# Un cas d'Ecole : une étude d'ensoleillement à Malmedy

## 2. Avis sur l'étude d'ensoleillement

**Fig. 1. Panneaux photovoltaïques** (11 panneaux sur le toit du n° 50 rue abbé Péters à Malmedy)

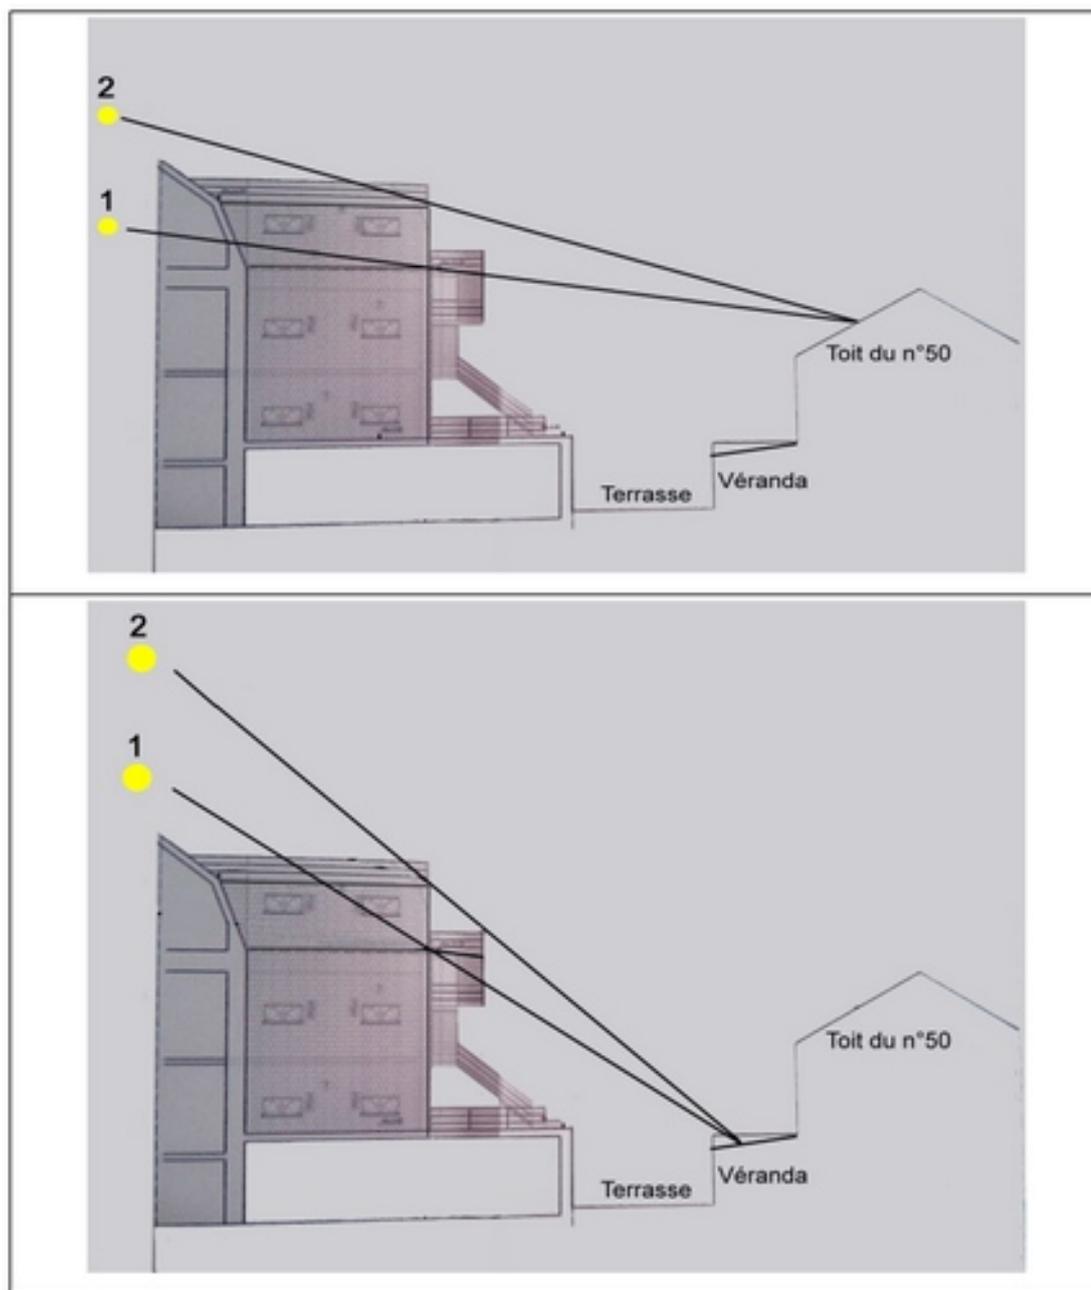
En juillet 2021, le dossier soumis à enquête publique par la sprl *Les Arcades* (avenue de la Gare, 18 à B - 4960 Malmedy) concernait l'ajout d'un étage sur le toit plat de l'annexe existante. Ce dossier comportait une Notice d'évaluation des incidences sur l'Environnement, mais sans étude d'ensoleillement. Or le Code wallon de l'environnement précise, dans son article D.66 § 1er, que le contenu minimum de cette Notice a pour but « *compte tenu des caractéristiques du projet et de sa localisation, d'identifier, décrire et évaluer de manière appropriée les incidences directes et indirectes du projet* » sur une série de facteurs et plus particulièrement sur l'énergie, comme, par exemple, la production d'électricité des panneaux photovoltaïques de la maison voisine (Fig. 1 et 2)

**Fig. 4 a.** Hauteur du Soleil à Malmédy durant l'année (calculs réalisés par le Dr. J. CUYPERS, astronome à l'Observatoire royal de Belgique).

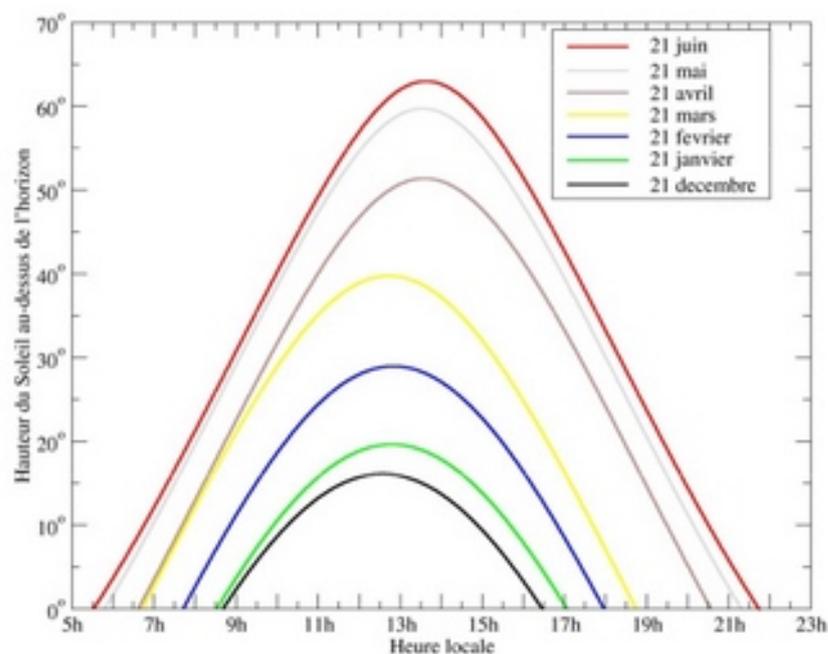
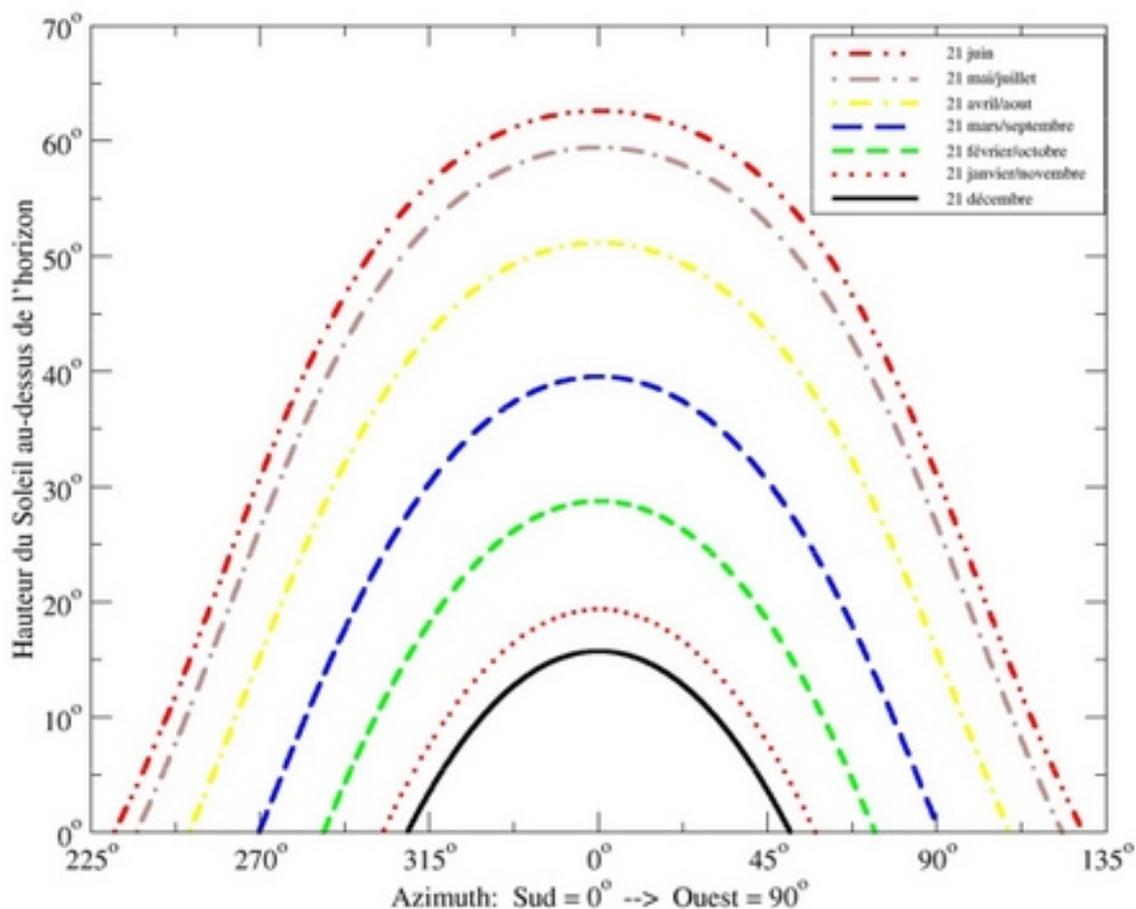
Dans sa lettre du 18 novembre 2021, l'auteur de l'étude écrit qu'il s'agit "*de l'analyse de l'ensoleillement (...) vers 11h00*" mais sur toutes les "photos" des plans modifiés du 19 novembre, il est question de l'analyse de "*l'ombrage existant (...) à 12h00*" ... De plus, ces "photos" présentent l'ombrage existant en décembre, mars, juin et septembre. Le jour n'étant pas précisé, cet ombrage ne peut évidemment pas correspondre "*aux solstices et équinoxes*". Or, l'élévation et l'azimut du soleil varient non seulement avec l'heure, mais aussi avec le jour considéré, comme le montrent les Fig. 4a et 4b. D'après la Dr Lê Binh San PHAM de l'Observatoire royal de Belgique :

- *« l'élévation maximale du soleil à Malmedy peut varier d'environ 11-12 degrés entre le 1er mars et le 31 mars et entre le 1er septembre et le 30 septembre.*
- *la variation est donc beaucoup plus importante les mois des équinoxes, ce qui est normal, car la variation de la durée du jour est plus grande aux alentours des équinoxes qu'aux alentours des solstices. »*

**Fig. 5 b.** Un exemple de production solaire en mi-journée : le 14 décembre 2021, à 12h15, le pic est de 114, 825 W.

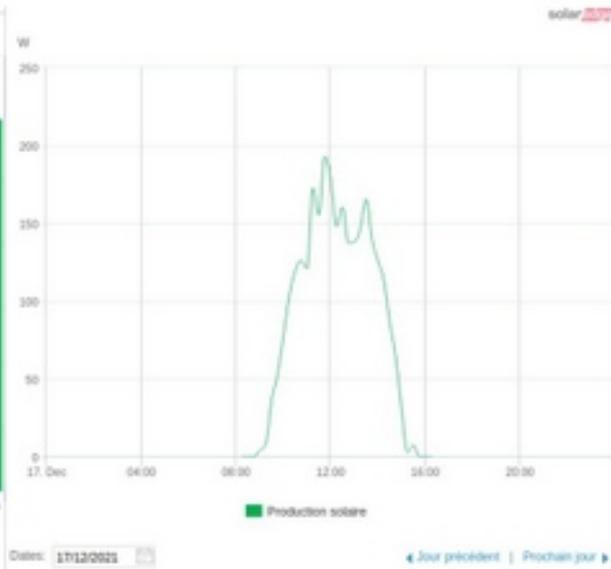
En décembre, la production solaire des panneaux photovoltaïques concernés par le projet semble nulle sur le document qualifié d'« *Etude d'ensoleillement* » dans le dossier de la sprl *Les Arcades*. Cela ne correspond pas du tout aux données factuelles (Fig. 5).

**Fig. 6. Une autre solution pour accroître la capacité d'accueil des Arcades.**  
En rouge : l'annexe actuelle; en jaune : son extension possible pour les 6 chambres.  
En bleu : une réserve foncière appartenant à la sprl.

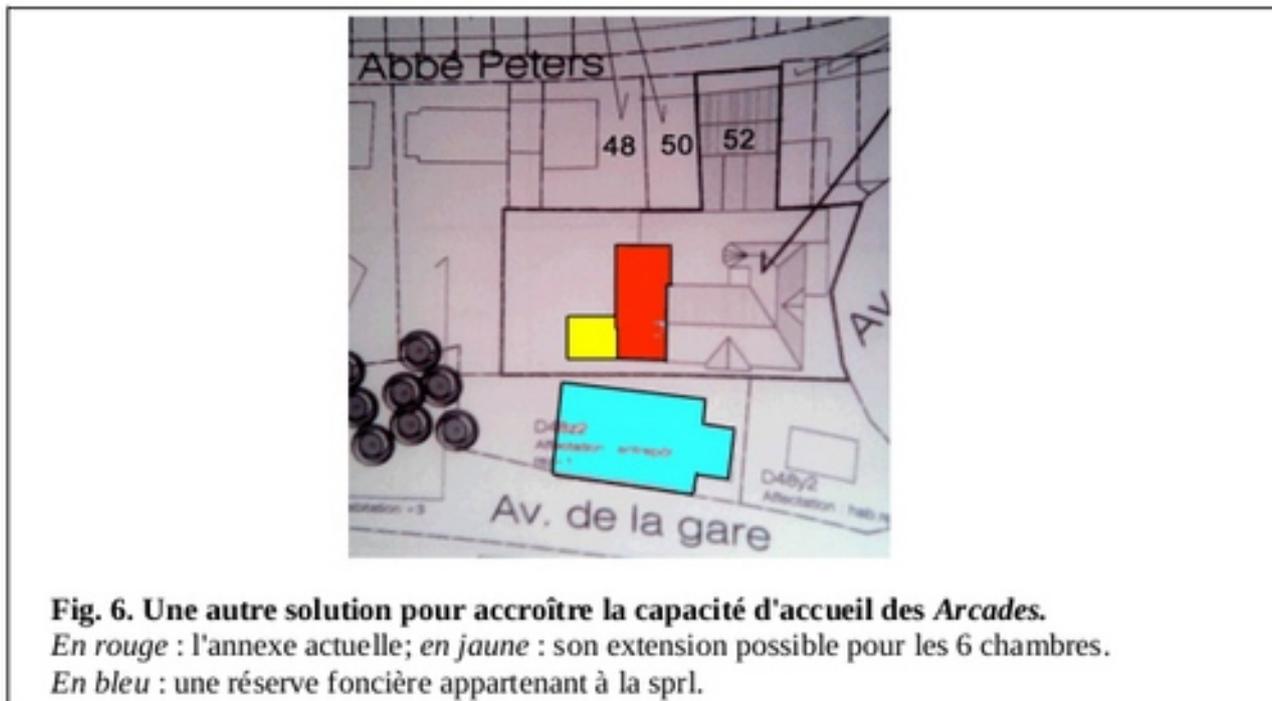
Mais, il est possible de corriger ce projet pour prendre en compte l'ensoleillement des propriétés voisines. Les 6 chambres de l'extension proposée pourraient être construites à côté de l'annexe actuelle, sur 3 niveaux et à raison de 2 par niveau (Fig. 6) et, si possible en ossature bois, une solution présentant des qualités parasismiques et écologiques (le bois stocke le CO2).
